Ferramenta para Protocolo Eletrônico junto a EMASA: Pedidos de Declaração; Declaração de Regularidade Sanitária; Defesa Programa Se Liga na Rede (multa); Viabilidade; Envio de Notas Fiscais; Medições; Requisição de materiais

Protocolo 125.721/2026

1101. Extensão de redes de água e esgoto

Endereço do Imóvel*: RUA RICARDO LOPPNOW, BAIRRO REGIÃO DAS PRAIAS - PRAIA DO ESTALEIRO/ BC

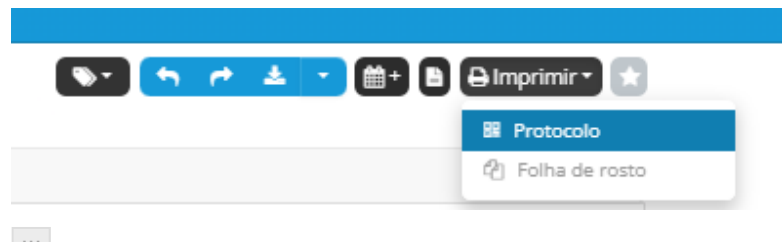
1- Em virtude da disposição do empreendimento, cujo terreno se situa na cota de 120m, não é possível atender com a configuração atual mesmo com uma extensão de rede, pois o abastecimento na região é feito por gravidade e o reservatório se situa na cota 110m. Nesse sentido, conforme informado nos despachos anteriores, é inviável o abastecimento de água pela EMASA devido a necessidade de instalação de um booster, seus custos de instalação, energéticos e operacionais além da necessidade de extensão de rede.

2- Devido às demandas do setor, o departamento não costuma emitir relatórios sobre extensões de rede solicitadas por pessoas físicas. Caso seja necessária uma comprovação do nosso posicionamento, sugiro imprimir este protocolo, conforme imagem abaixo.
